HA-Beschluss
HA-315/18

Gemeindliches Einvernehmen zum Neubau eines Wohn-und Geschäftshauses in der Langen Straße/Kapaunenstraße und An der Jakobikirche

A1 - Lageplan_Ansichten

**ANSICHTEN
 NORD • OST • SÜD**

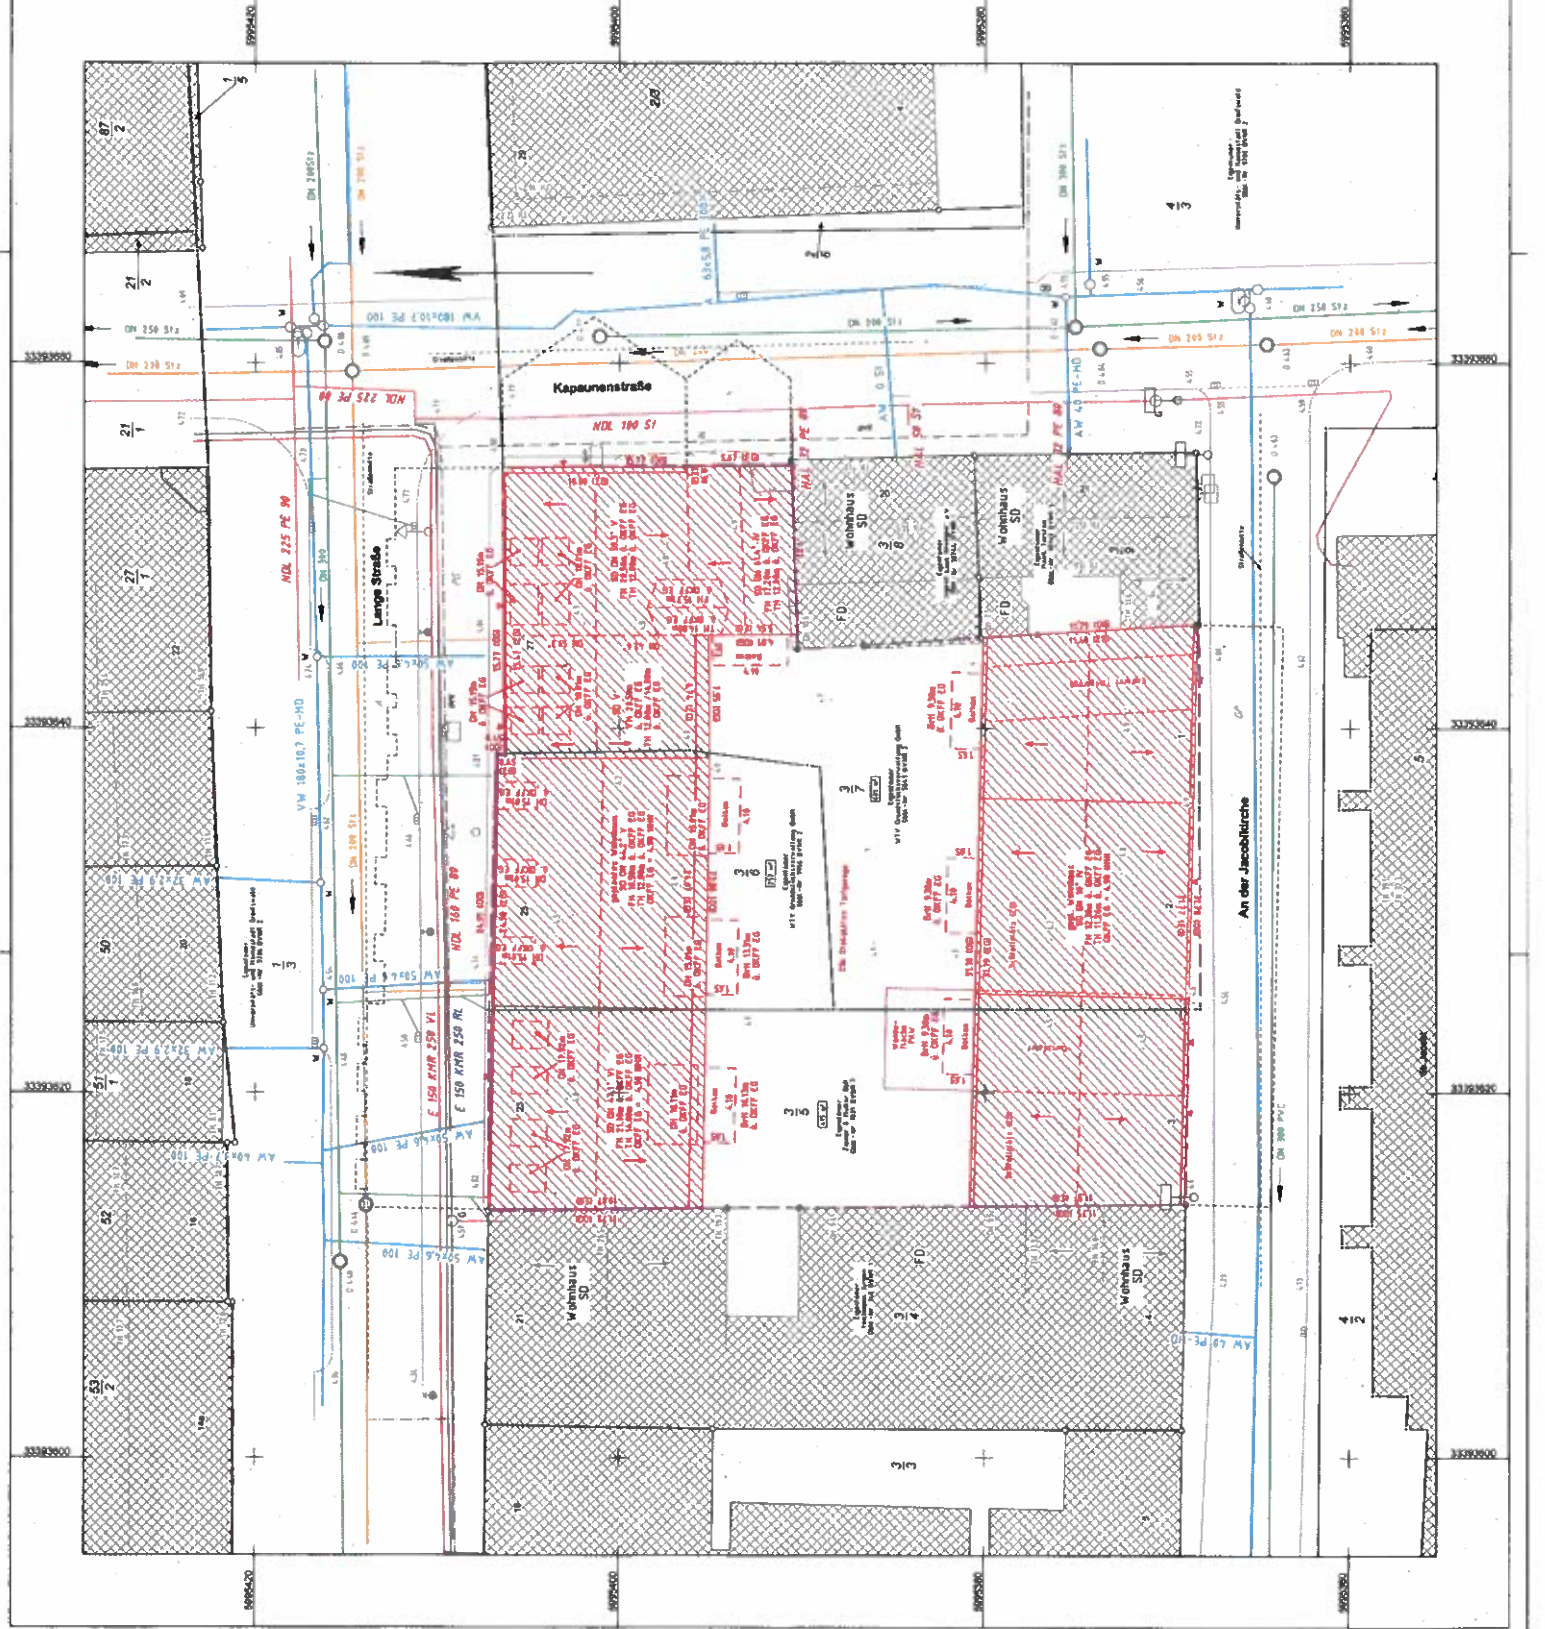
„Entlang der Langen Straße ist ein Rücksprung des Erdgeschosses von 10 cm vorgesehen. An der Kapaunenstraße soll der Rücksprung vom Erdgeschoss des Eckgebäudes 30 cm betragen. Beim viergeschossigen Hinterhaus in der Gasse An der Jakobikirche ist geplant, das Erdgeschoss um 19 cm zurückzusetzen. Teilflächen der Fassade im 3. Obergeschoss sollen um 12,5 cm zurückgesetzt werden.

Nach § 4 Abs. 3 sind Rücksprünge bis 30 cm nur bei untergeordneten Fassadenteilen zulässig.

Die gewerblichen Strukturen im Erdgeschoss der Langen Straße sollen durch eine räumliche Kante optisch hervorgehoben werden, um die Ausführung von Schaufenstern sowie Glasfassaden im Erdgeschoss als gewerbliche Nutzung zu betonen.

Auch im Hinterhaus soll sich die optische Gliederung durch den Rücksprung im Erdgeschoss zur Betonung der unterschiedlichen Nutzungen – hier Wohnungen in den Obergeschossen und Nebennutzungen im Erdgeschoss – wiederfinden. Da das Erdgeschoss aufgrund der Nutzung nicht gedämmt werden muss, ist der Rücksprung zudem konstruktiv konsequent. Weiterhin ist geplant, Teilflächen der Klinkerfassaden des dritten Obergeschosses zurück zu setzen. Dadurch wird die Gliederung der Gebäudeteile entsprechend der historischen Parzellenstruktur unterstrichen.“

Die Straßenfassade vom Hinterhaus, welches sich in der Gasse An der Jakobikirche befindet,

soll in den Obergeschossen eine Klinkerfassade erhalten. In Teilbereichen wird die Fassade durch Putzbänder zwischen den Fenstern gegliedert.

Laut § 5 Abs. 3 sind Lochfassaden in glattem Putz herzustellen. Fassadenverkleidungen mit anderen Materialien sind unzulässig.

Das Hinterhaus nimmt Motive der historischen Bebauung der Gassen auf. Dort wurden ursprünglich überwiegend Lager- und Werkstatträume untergebracht. Wie bei der erhaltenen, denkmalgeschützten Fassade des benachbarten Hofgebäudes (An der Jakobikirche 4) waren diese Gebäude häufig in Klinkermauerwerk ausgeführt. Die Fassadengestaltung des Hinterhauses zur Jakobigasse greift die Materialität des Klinkers auf, ohne historisierend zu werden. Durch die Putzbänder zwischen den Fenstern wird die strenge Lochfassade gegliedert und zeitgemäß interpretiert.“

„In der Gasse An der Jakobikirche erhalten die Hinterhausgebäude ein flach geneigtes Satteldach mit 10° Dachneigung.

Nach § 6 Abs. 5 sind traufständige Häuser mit einer Dachneigung zwischen 30° und 50° auszuführen.

Das Dach des Hinterhauses wurde mit einem flach geneigten Dach geplant. Die vorgesehene Dachneigung von ca. 10° entspricht der ursprünglichen Bebauung mit Lager- und Werkstattgebäuden in der Gasse und findet sich auch im unmittelbar benachbarten Bestandsgebäude (An der Jakobikirche 4) wieder.“

- das gemeindliche Einvernehmen nach § 36 Abs. 1 des Baugesetzbuchs (BauGB) in der Fassung der Bekanntmachung vom 03. November 2017 (BGBl. I S. 3634) zum Bauantrag zur Errichtung eines Wohn-und Geschäftshauses in der Langen Straße/Kapaunenstraße und An der Jakobikirche herzustellen,
- die Abweichungen von der Gestaltungssatzung Innenstadt in der Fassung der Bekanntmachung vom 04.03.2010 bezüglich der Fassadenrücksprünge, der Materialwahl und der Dachneigung entsprechend der Ausführungen in der Sachdarstellung werden befürwortet.
